**DODATEK č. 2**  
**ke Smlouvě o dílo ze dne 17. 5. 2018 ve znění dodatku č. 1**  
(dále jen „Dodatek“)

na zhotovení díla „**III/28522 Nové Město nad Metují most a rekonstrukce vozovky**“.

## EVIDENČNÍ LIST ZMĚNY STAVBY

Stoka F

Dokumentace hloubky zářezu ulice, ze kterého byl výkop prováděn

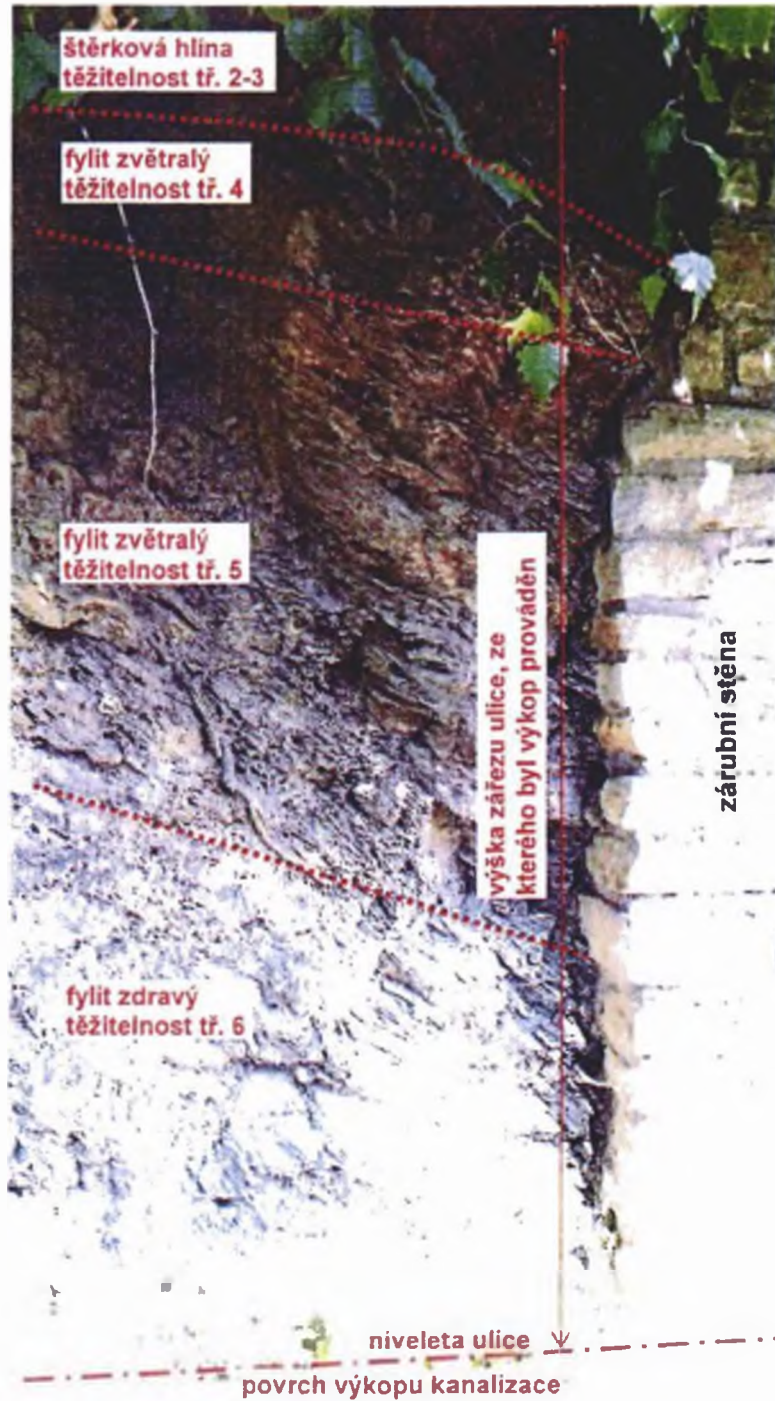
V délce 68 m až 189 m měla stavba podmínky horší, než projekt předpokládal. Výkop byl celou hloubkou ve skalním podloží a v zářezu komunikace i do hloubky 2-3 m pod původní terén. V zářezu 68-153 m tak byl výlom ve skále prováděn z hloubky 3-4,5 m pod původním terénem.

Šachta Š 10, dokumentace zářezu pro výkop v délce 189,1 - 253,1 m

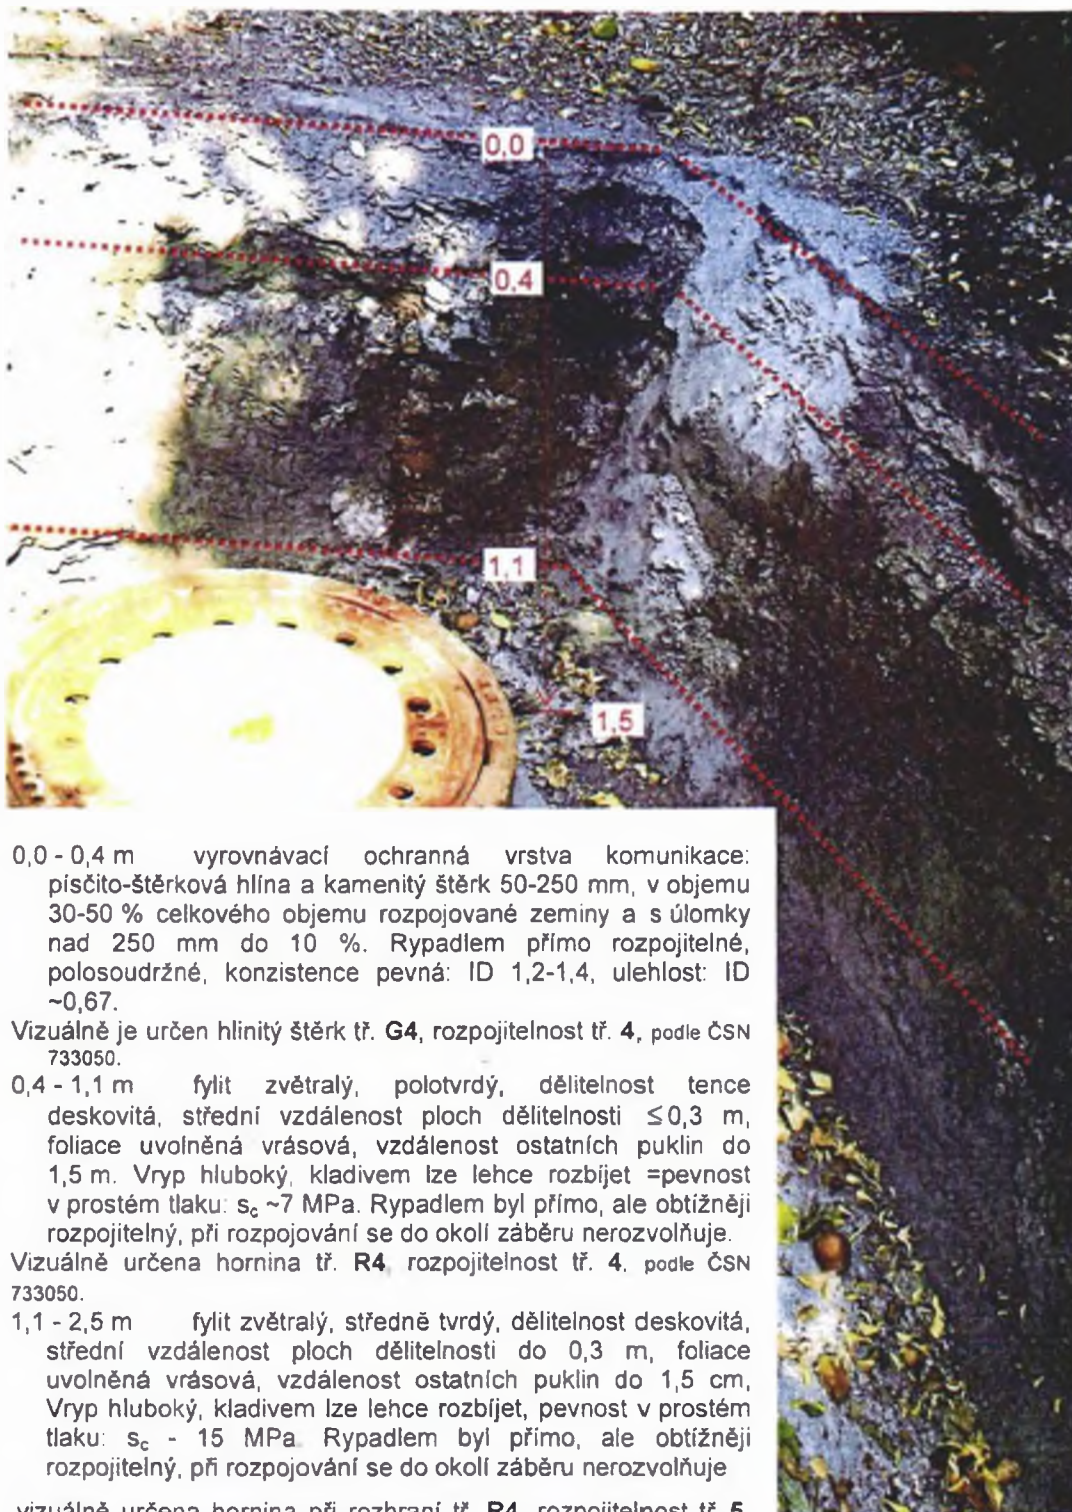
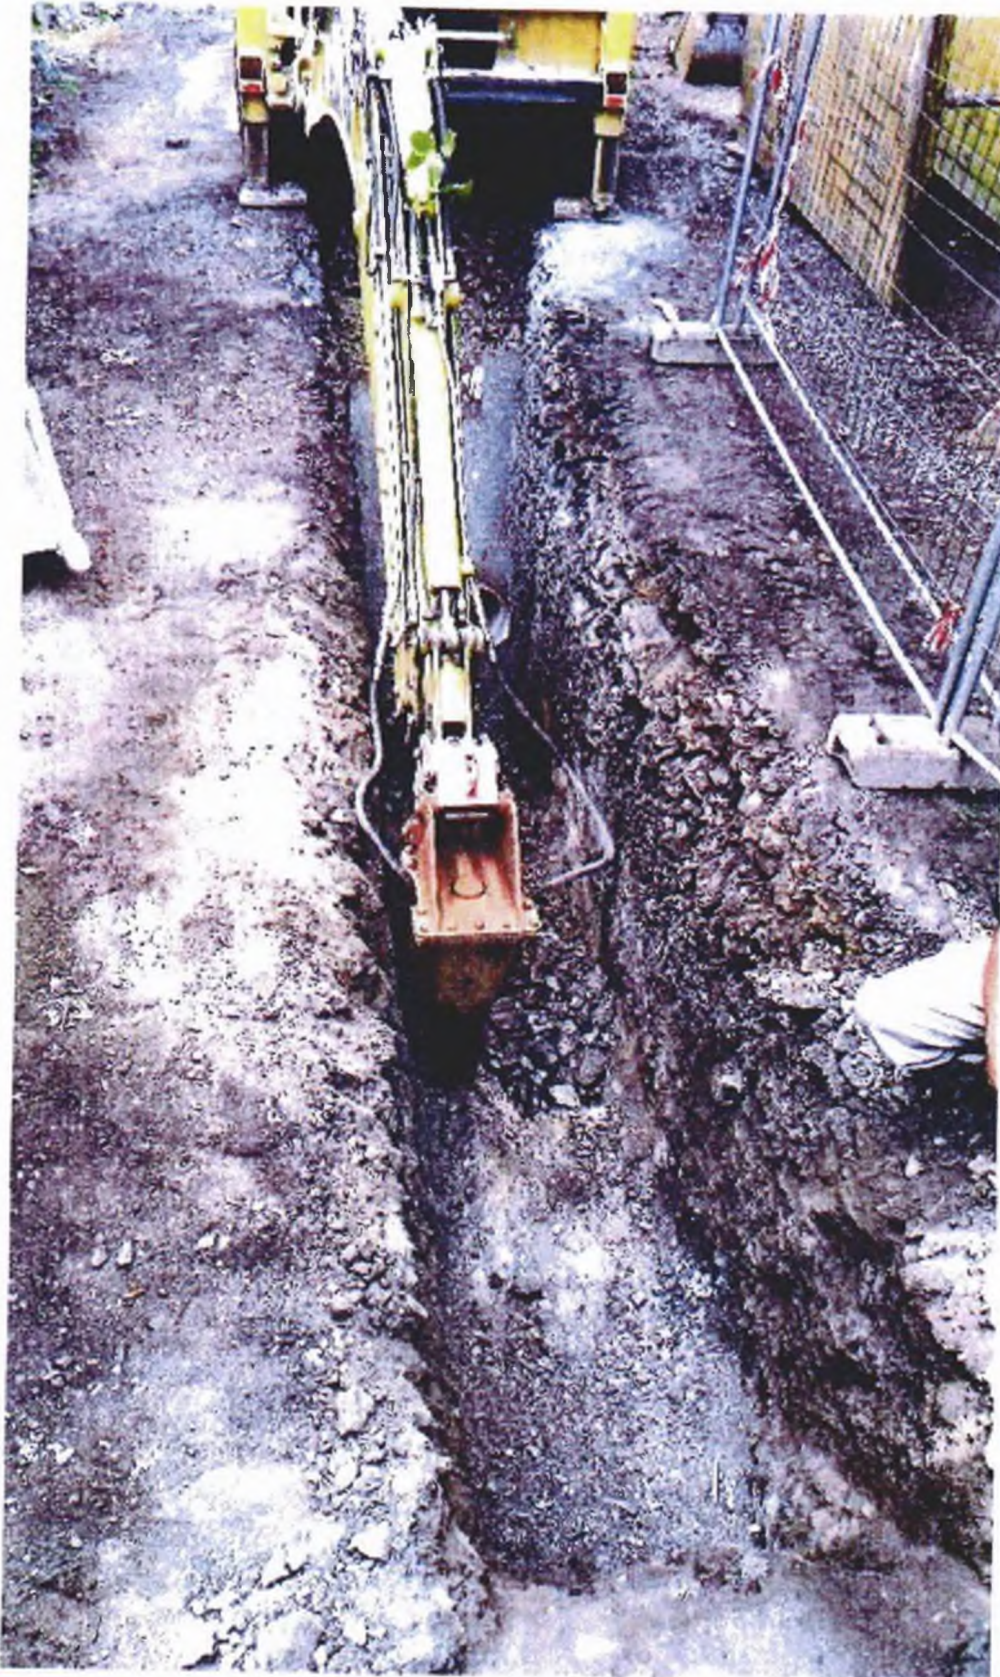
0,0 - 0,4 m vyrovnávací ochranná vrstva komunikace: písčito-šterková hlína a kamenitý šterk 50-250 mm, v objemu 30-50 % celkového objemu rozpojované zeminy a s úlomky nad 250 mm do 10 %. Rypadlem přímo rozpojitelné, polosoudržné, konzistence pevná: ID 1,2-1,4, ulehlost: ID ~0,67.

Vizuálně je určen hlinitý šterk tř. G4, rozpojitelnost tř. 4, podle ČSN 733050.

0,4 - 1,1 m fylit zvětralý, polotvrdý, dělitelnost tenké deskovitá, střední vzdálenost ploch dělitelnosti  $\leq 0,3$  m, foliace uvolněná vrásavá, vzdálenost ostatních puklin do 1,5 m. Vryp hluboký, kladivem lze lehce rozbít = pevnost v prostém tlaku:  $s_c \sim 7$  MPa. Rypadlem byl přímo, ale obtížněji rozpojitelný, při rozpojování se do okolí záběru nerozvolňuje.

Vizuálně určena hornina tř. R4, rozpojitelnost tř. 4, podle ČSN 733050.

1,1 - 2,5 m fylit zvětralý, středně tvrdý, dělitelnost deskovitá, střední vzdálenost ploch dělitelnosti do 0,3 m, foliace uvolněná vrásavá, vzdálenost ostatních puklin do 1,5 cm, Vryp hluboký, kladivem lze lehce rozbít, pevnost v prostém tlaku:  $s_c - 15$  MPa. Rypadlem byl přímo, ale obtížněji rozpojitelný, při rozpojování se do okolí záběru nerozvolňuje

vizuálně určena hornina při rozhraní tř. R4, rozpojitelnost tř. 5, podle ČSN 733050.

Úsek 68 - 163 m: rozdílná těžitelnost vrstev horniny

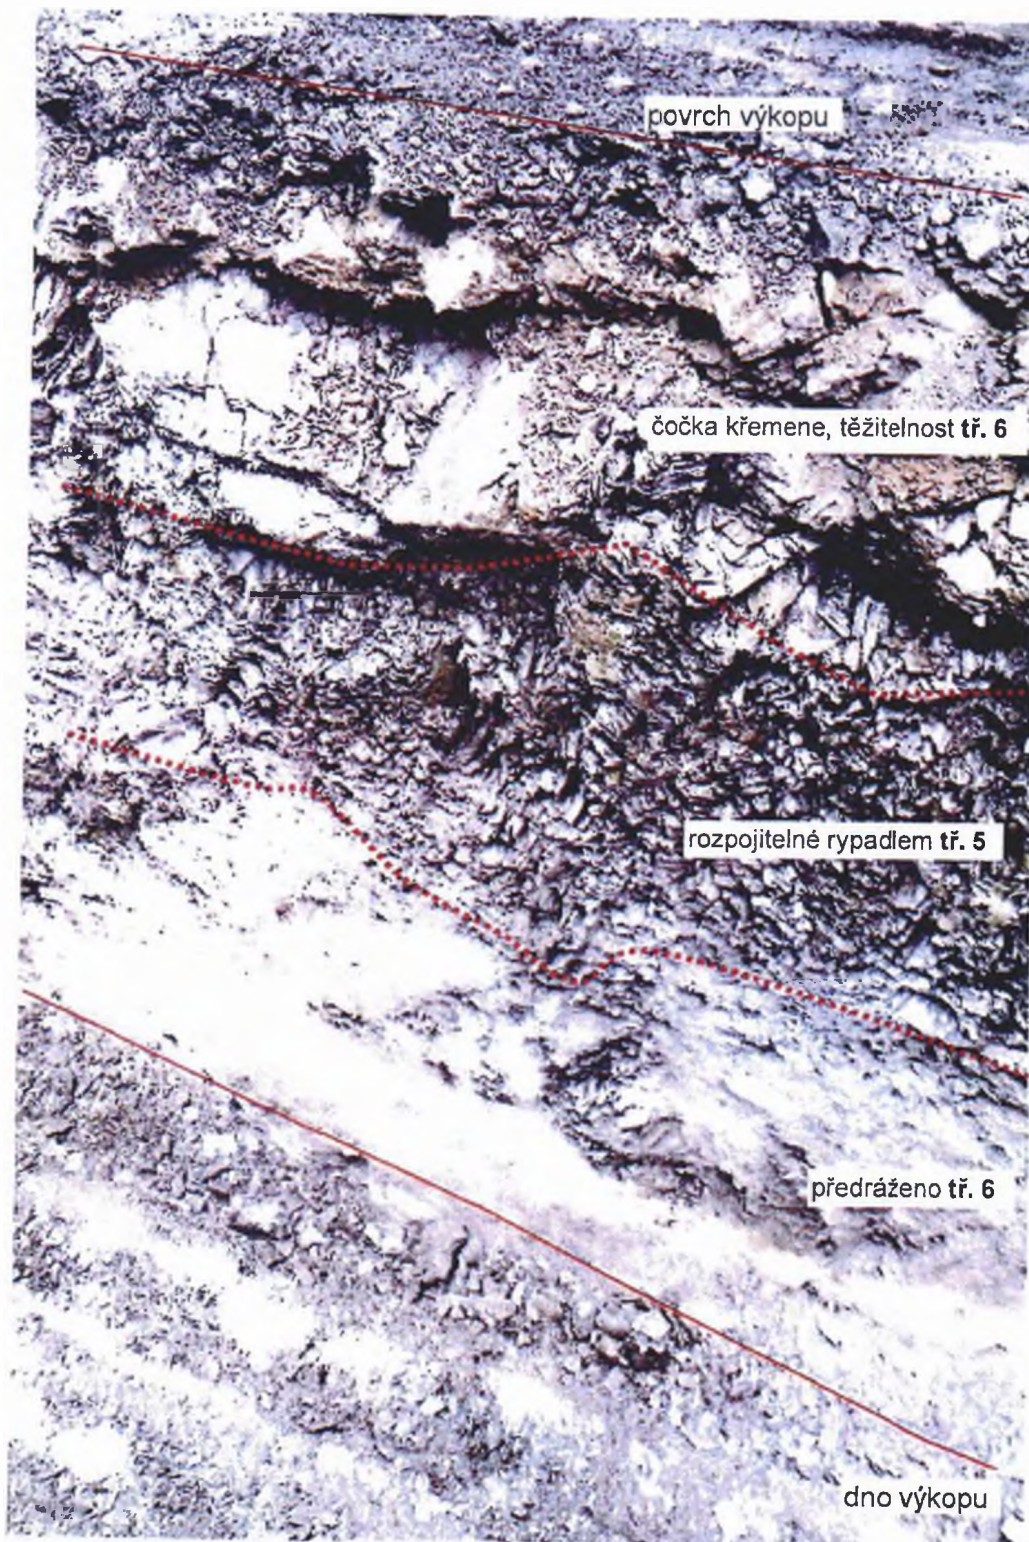
Úsek 68 - 163 m: zvrásněný fylit s potlačenou břidličnatou dělitelností, tř. 6

→ svislá puklina  
tr. 5 ←
